Dodatek č. 1

ke smlouvě o dílo uzavřené dle § 2586 a násl. Zákona č. 89/2012 Sb., Občanský zákoník (dále jen „OZ“), na veřejnou zakázku „Garáže odtahů v areálu SSHMP“ ze dne 21. 2. 2018

FORMULÁŘ PRO OHLÁŠENÍ ZMĚN STAVBY
„výstavba garážové haly pro odtahová vozidla“
ZBV 1
(Změna během výstavby)

Stavba: Garáže odtahů v areálu SSHMP - S24/17

D1.1.1 - ARCHITEKTONICKO STAVEBNÍ ŘEŠENÍ
40.000-225.80 B.p.v.

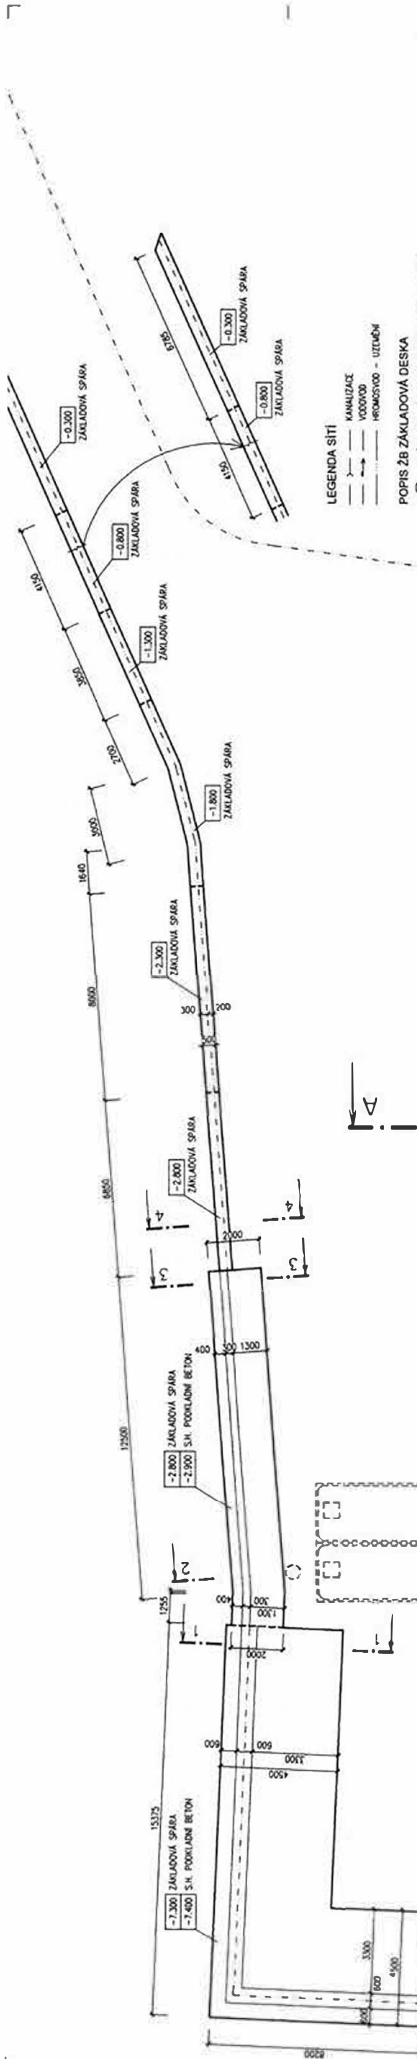
Polovina základového pasu směrem do silnice není v zářezu, tak jak je uvedeno v PD. na rohu objektu je úroveň terénu 150mm mm pod úrovní základové spáry dle PD. je nutné provést

změnu založení. Změna založení viz projekční změna č.1

Objekt: ZL03 - změna založení - doplnění a nahrazení ZB30 vč.betonu a armatury
